# CHIARIMENTI & PROPOSTE

Osservatorio sull'intervento di trasformazione dell'area di TOR di VALLE - STADIO della ROMA - **AGGIORNAMENTO di GIUGNO 2018**

Il presente documento costituisce un aggiornamento delle precedenti versioni - a partire dalla prima redatta sulla base dell'ipotesi di progetto presentato nel 2015 e si basa su quanto il gruppo di lavoro è stato in grado di riscontrare dai documenti progettuali posti in rete dalla Regione Lazio e dal Dipartimento di Urbanistica di Roma Capitale.

Scenario di progetto SP2\_MF. Flussi veicolari nell'ora di analisi compresa tra le 7:30 e le 8:30 della mattina di un giorno feriale tipo

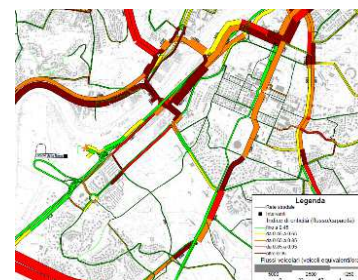
In linea con quanto già richiesto nella Conferenza Urbanistica dei Municipi, novembre 2014, e dalla Direzione Tecnica del Municipio IX (nota prot. n. 79402 del 14 luglio 2017) ed in funzione del maggior carico dovuto al fattore congiunto Stadio, Convivium e Business Park, **si richiedono interventi** nel quartiere al fine di rendere il traffico più scorrevole:

- **su via di Decima, l'allargamento nel tratto che parte dalla complanare (ex Via Ostiense) almeno fino ad incontrare via Lopresti**, appena superato l'incrocio di via di Decima con Via Oceano Indiano (la simulazione, analisi della "Ingegneria dei Trasporti", prevede, nelle ore di punta 7:30 8:30 di una giornata feriale, un indice di criticità > 0.95, il massimo, senza alcun miglioramento rispetto all'ante operam).

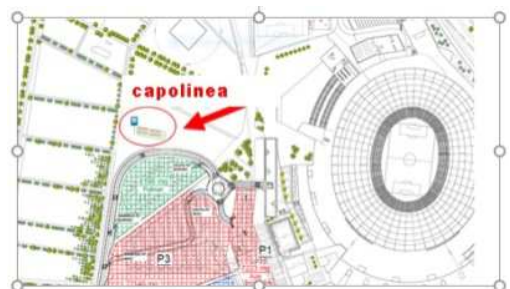
- Sulla via del Fosso del Torrino si richiede la sistemazione / ampliamento dell'incrocio sulla via Cina

(la simulazione nella analisi della "Ingegneria dei Trasporti" prevede, nelle ore di punta 7:30-8:30 di una giornata feriali, un elevato indice di criticità fino a 0.85, senza alcun miglioramento rispetto all'ante operam). Si richiede inoltre un allargamento, anche minimo, del passaggio sotto il ponte della ferrovia Roma-Lido per poter consentire un transito sicuro.
